改善箇所説明図

不具合内容

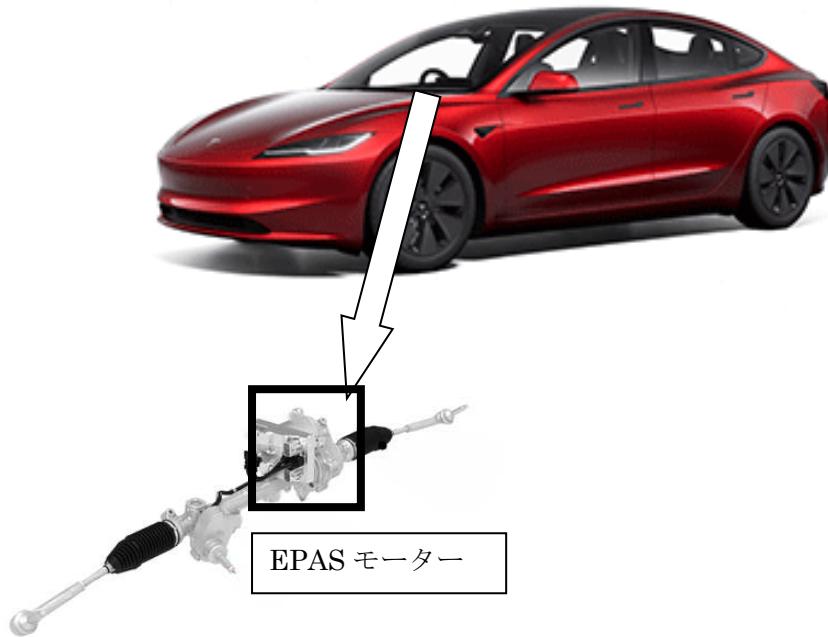
電動パワーステアリング（以下、EPAS という。）において、プログラムの設計が不適切なため、過電圧により基板のモーター駆動部品に負荷がかかることがある。

そのため、警告メッセージが表示されるとともに停車時に EPAS が停止し、ステアリングを操作するためにさらに大きい力が必要となる。

全車両、OTA により対策されたプログラムに書き換える。

識別：ソフトウェアバージョン 2023.38.4 かそれ以降
